Mémoire de réponse aux avis des services instructeurs

Projet agrivoltaïque de Paulhaguet et Saint-Georges-d'Aurac

**Dossiers n° PC 043 188 24 B0006
PC 043 148 24 B0002**

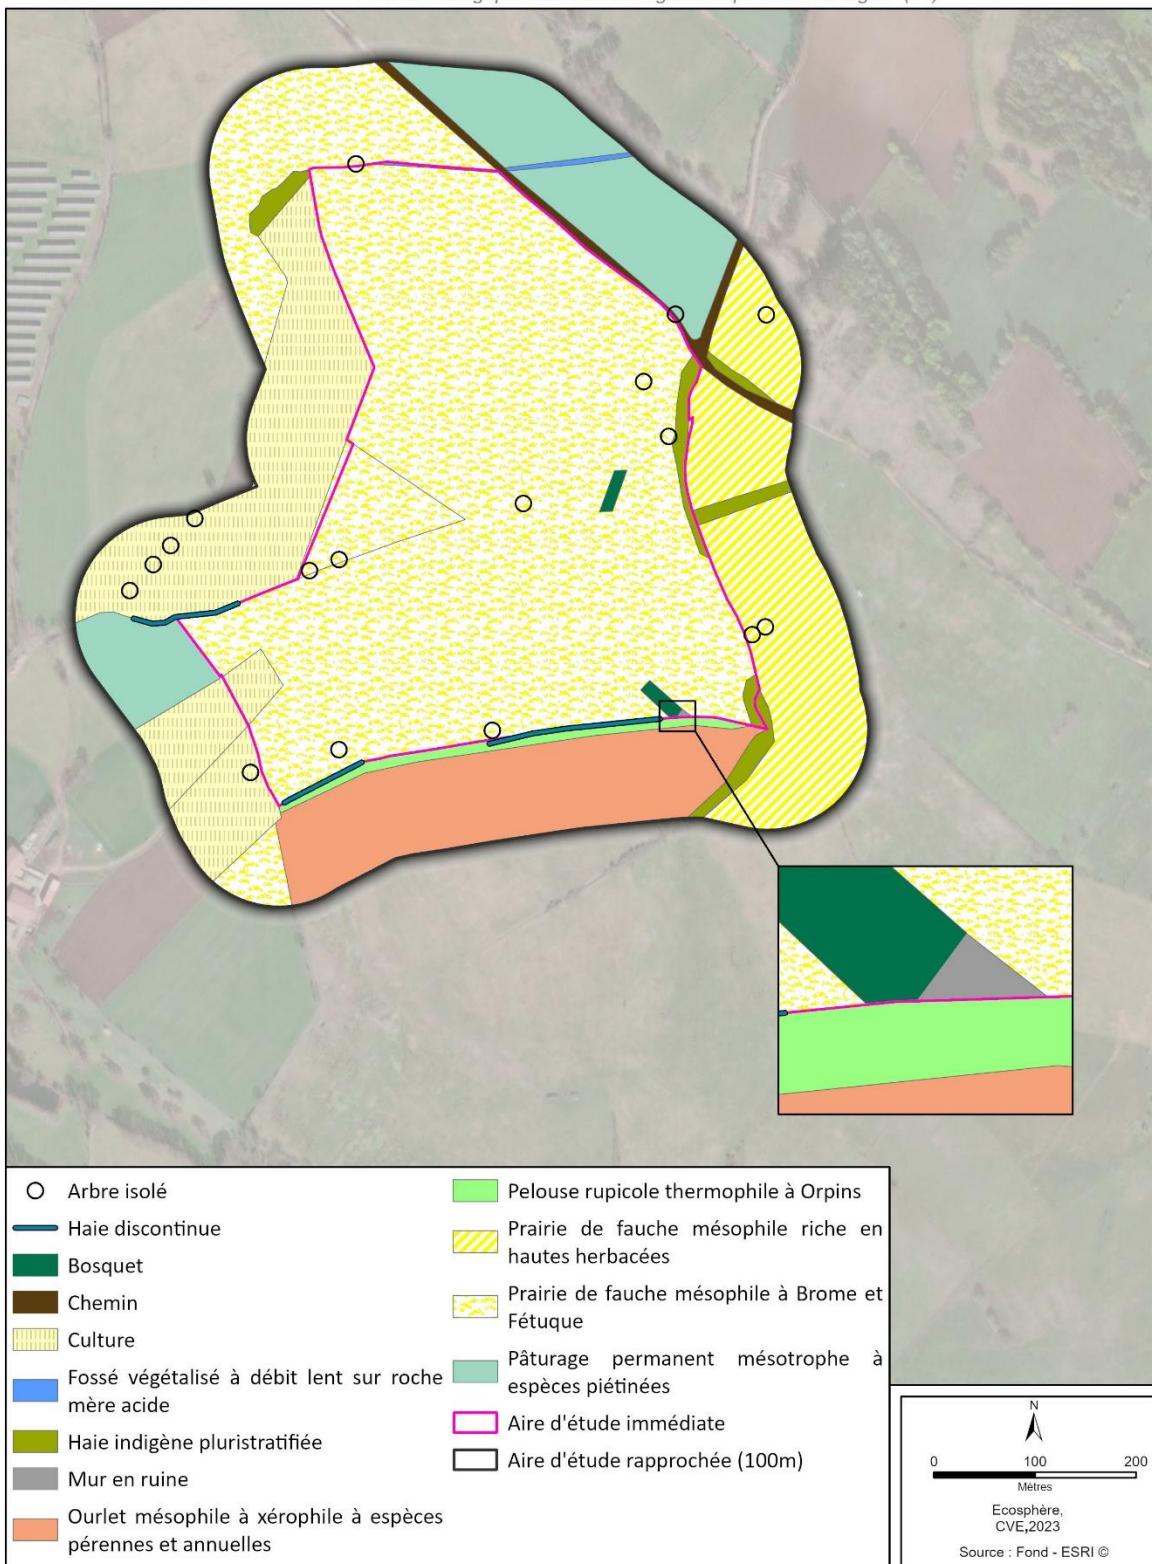
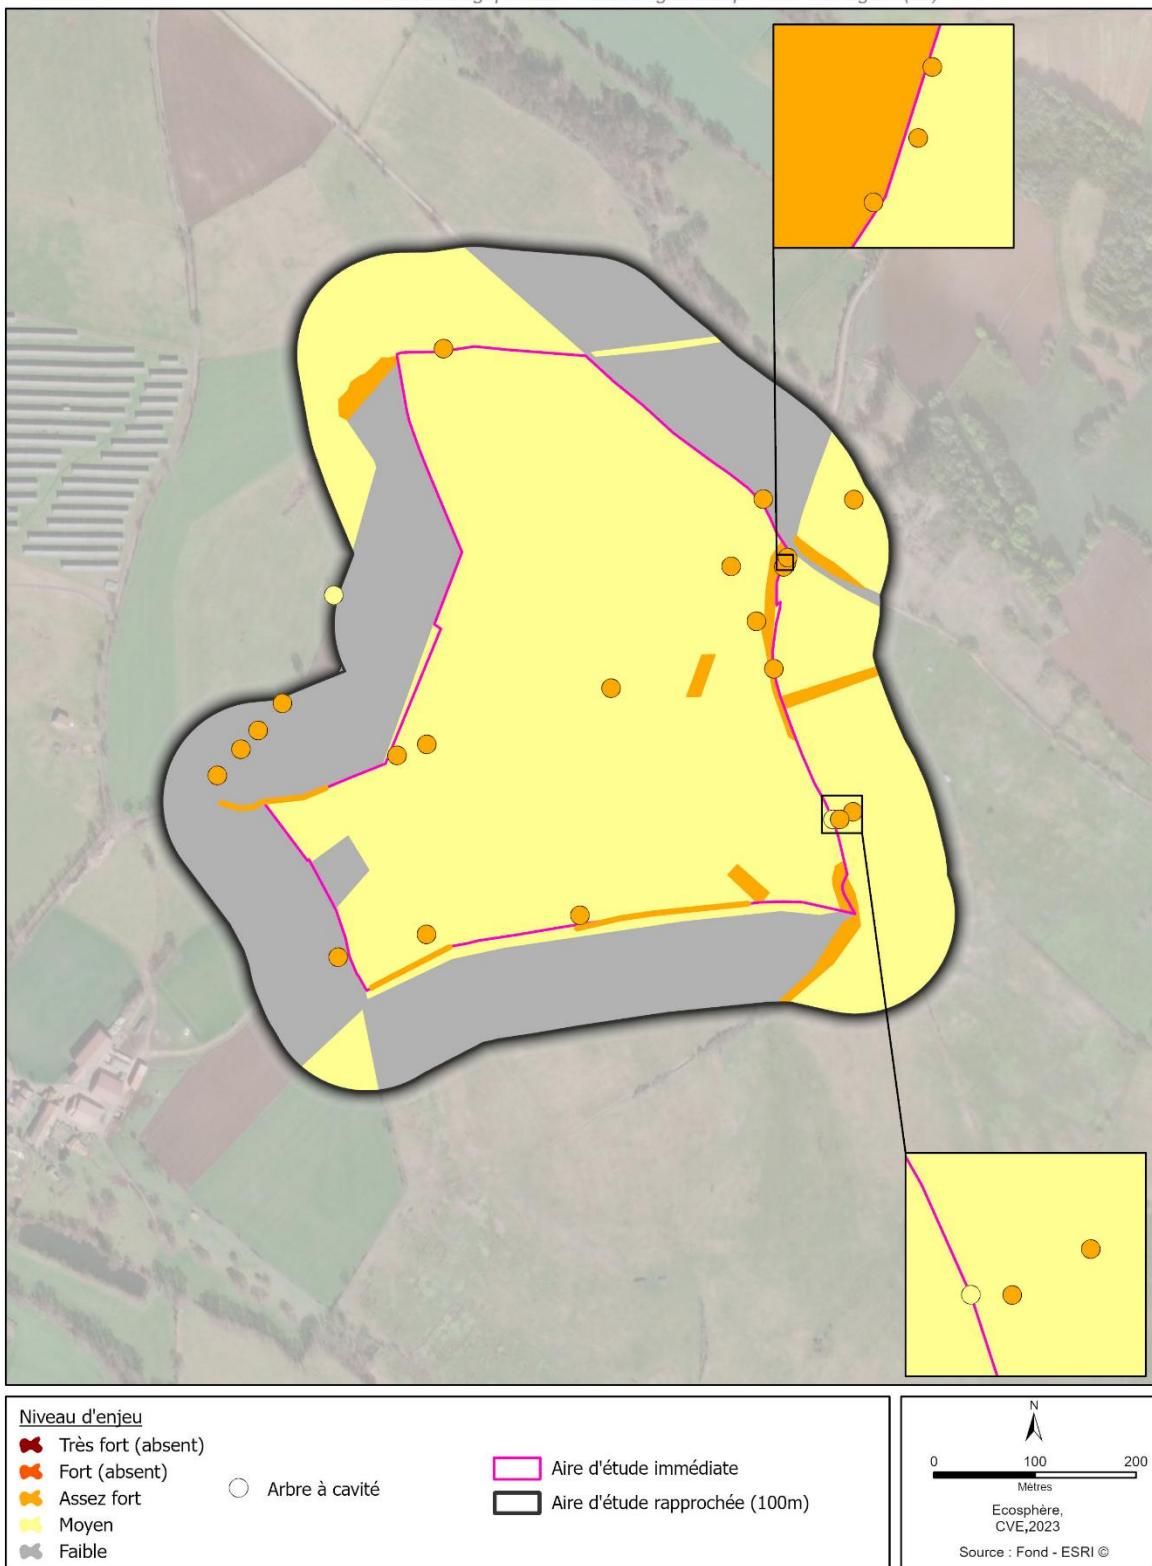
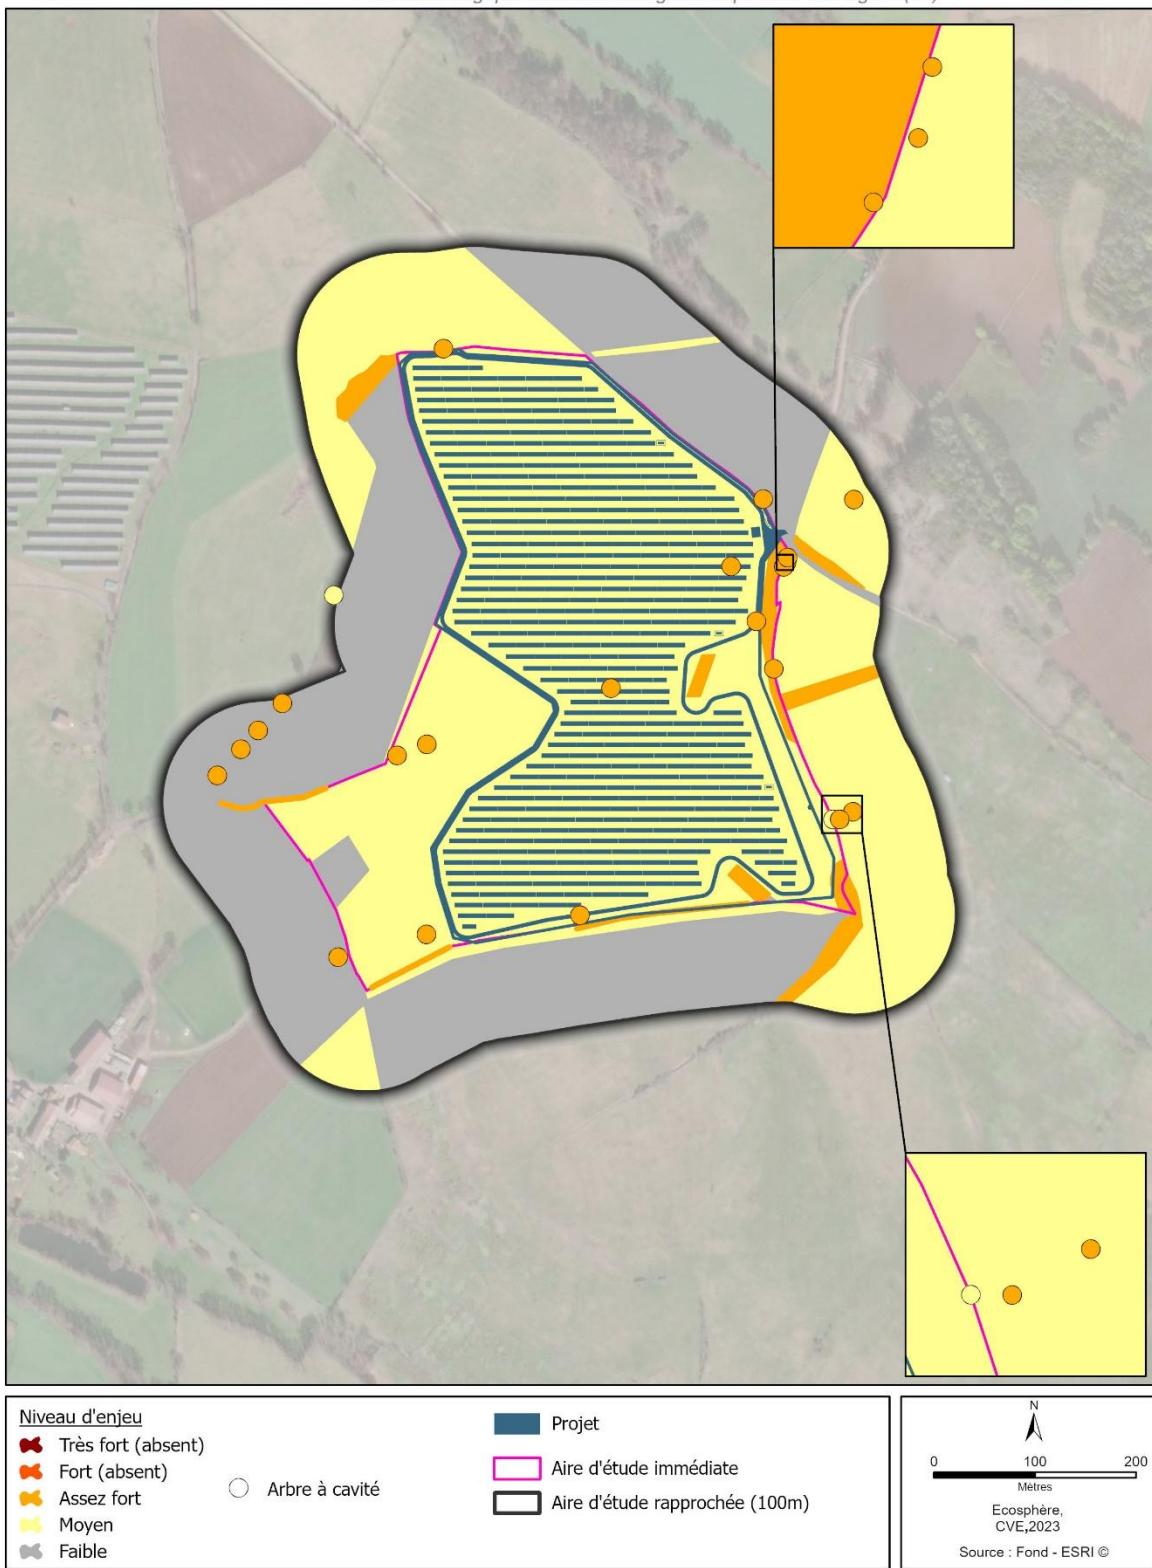
« La carte des habitats p.68 ne reprend pas tous les bosquets ni tous les arbres isolés, ni le mur en ruine dont il est question p.83 comme favorable aux reptiles. Carte des enjeux faune p.86.

La carte des enjeux p.89 est très simple et mériterait d'être détaillée afin d'avoir une vision synthétique de l'ensemble, en visualisant les haies, la pelouse à orpin, les arbres à cavité, les stations de flore patrimoniale, etc. Elle est par ailleurs incomplète puisqu'il manque un bosquet et des arbres (cf carte des habitats incomplète). Ils seront pourtant évités par la suite, sauf 1 arbre. »

Les cartes des habitats naturels et de synthèse des enjeux ont été rééditées en intégrant :

- Les arbres à cavités recensés ;
- L'ensemble des arbres isolés et des bosquets ;
- Le mur en ruine favorable aux reptiles ;
- Une meilleure lisibilité de l'habitat de pelouse rupicole thermophile à Orpins ;
- Une meilleure lisibilité des éléments de structure bocagère ;
- Une meilleure lisibilité des stations de la flore patrimoniale.

De plus, l'ensemble des arbres isolés et bosquets ont été requalifiés en enjeu « assez fort » de par leur fonction de refuges, de gîtes ou de lieux de reproduction pour un nombre intéressant d'espèces animales.

- Modification du niveau d'enjeu à moyen pour l'habitat de mur en ruine
- Reprise de la carte des habitats naturels en zoomant sur l'habitat de mur en ruine
- Ajout d'une carte de synthèse des enjeux avec l'emprise du projet

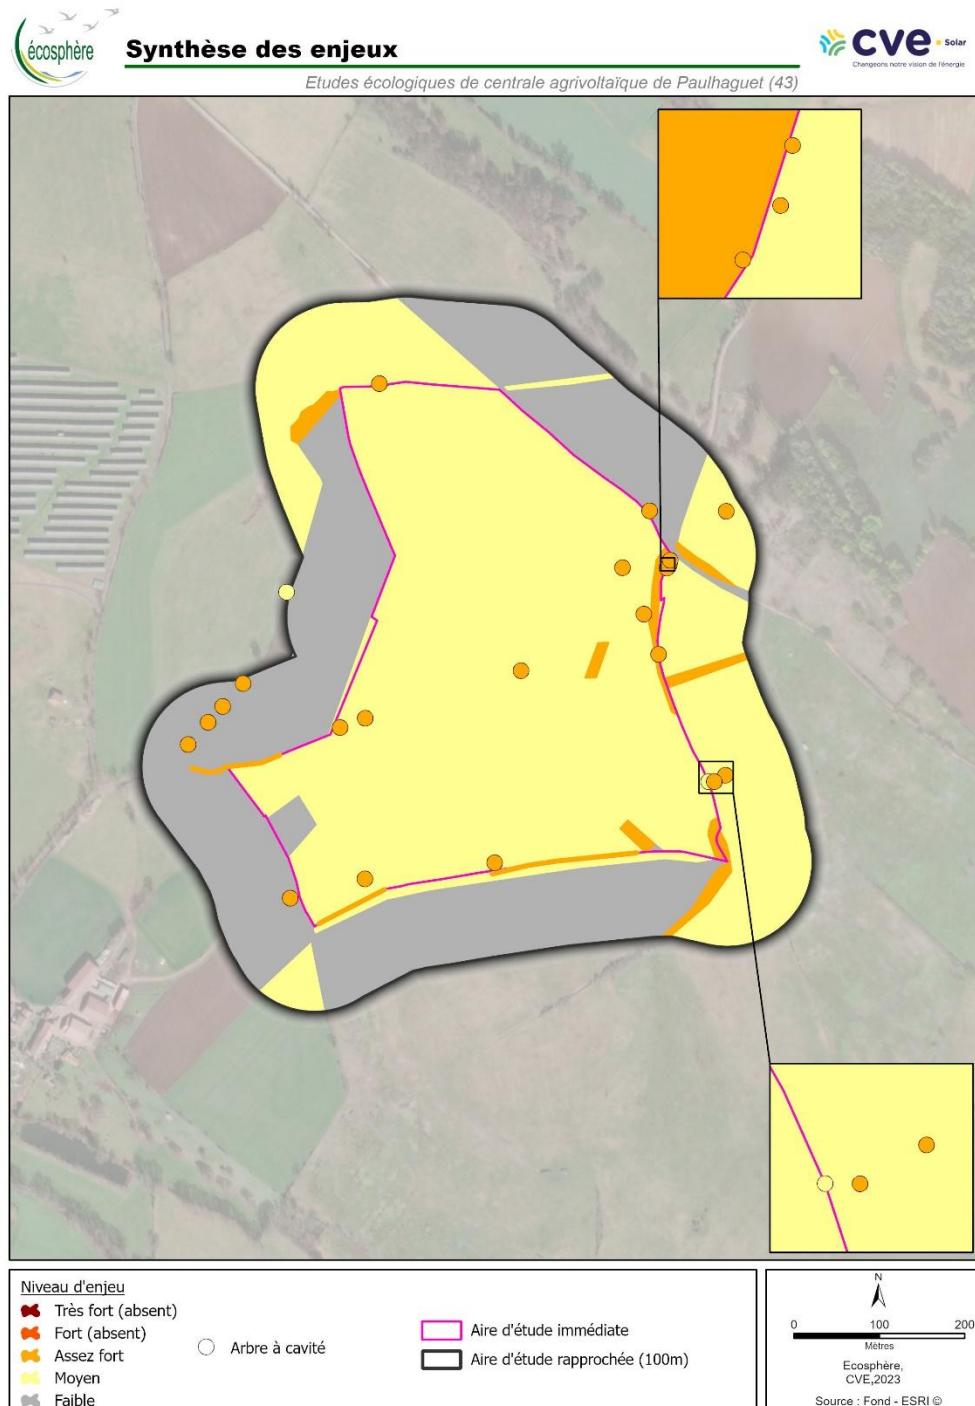
vie de la faune locale (nourrissage voire nichage de l'avifaune). Les arbres isolés et bosquets non repérés présents au sein de l'emprise mentionnés plus haut nécessiteraient *a priori* d'être également repérés sur cette carte comme à enjeu *a minima* « assez fort »¹⁷.

L'ensemble des arbres isolés et bosquets ont été requalifiés en enjeu « assez fort » de par leur fonction de refuge, de gîtes ou de lieux de reproduction pour un nombre intéressant d'espèces animales.

La carte de synthèse des enjeux fait désormais apparaître les bosquets, arbres isolés, qui témoignent d'enjeux assez fort.

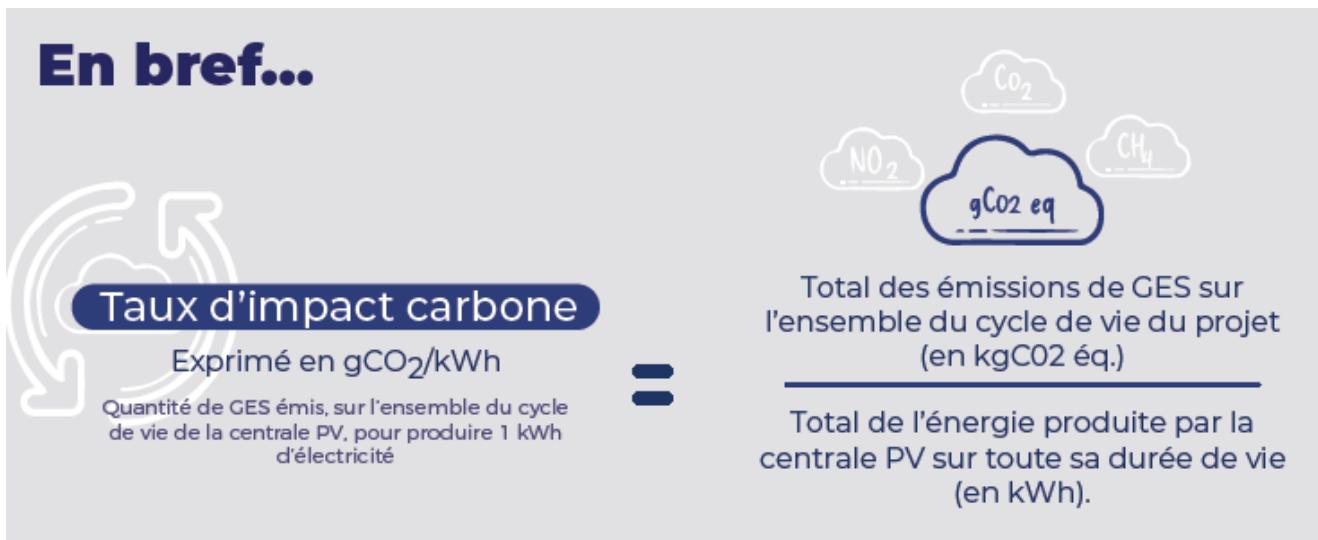
L'Autorité environnementale recommande d'évaluer l'effet de saturation dans le paysage que génère l'implantation de multiples parcs photovoltaïques au sol dans ce secteur.

Cette question a été traitée dans le volet paysager de l'étude d'impact au travers des différents points de vue étudiés. Cet effet de saturation serait notamment présent depuis la D143 au sud-ouest de Salzuit, qui offre des vues dégagées sur les installations photovoltaïques existantes.

Une analyse plus poussée pourra être faite à ce sujet, pendant la période d'instruction.

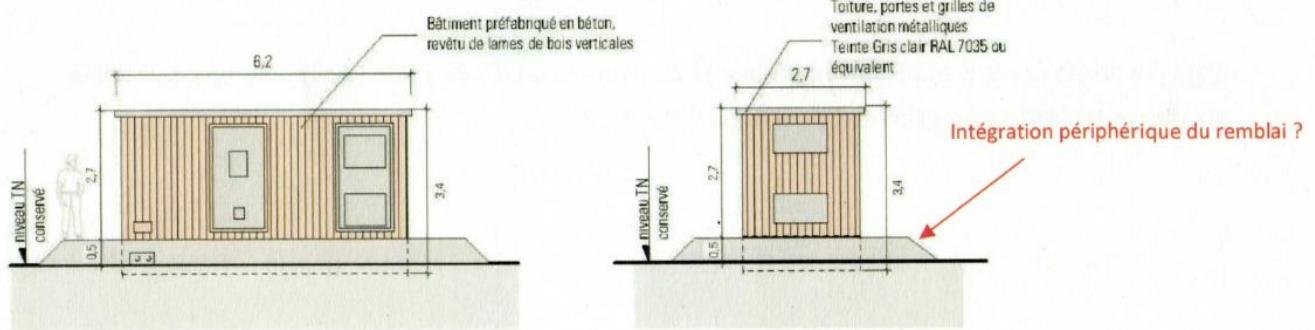
Un renforcement des haies le long de la limite du GR et au nord est indiqué dans le dossier. Il convient de préciser les **largeurs minimales (min 4m préconisé)** et la nature des plantations. Prévoir des haies multistrates et complété d'arbres.

Il sera souhaitable de prévoir également le renforcement des plantations en **lisière sud** afin d'atténuer l'impact visuel depuis le château de Flagheac.

Préciser comment seront **protégés les plantations** des bovins durant les premières années ?

La mesure de réduction correspondant aux haies est la mesure Rph6 (p. 315 de l'étude d'impact). Il est prévu de planter des haies composées d'arbres de moyen-jet et d'arbustes. Au niveau de la composition, il s'agira d'essences locales (noisetier, sureau noir, prunellier, bourdaine, viorne obier...), un pépiniériste local sera choisi pour nous accompagner sur le sujet. L'objectif de survie à 3 ans est de 85%.

L'implantation de haies en lisière sud ne réduirait l'impact visuel depuis le château que pour les premières rangées de panneaux. Pour celles plus au nord, l'impact visuel serait inchangé. Pour cette raison, il n'est pas prévu un renforcement des plantations en lisière sud.

Les plantations seront protégées des bovins par la clôture. Par ailleurs, il est prévu des protections pour les plants à l'aide d'accessoires biodégradables (p. 319 de l'étude d'impact). Ces protections serviront notamment contre le gibier.
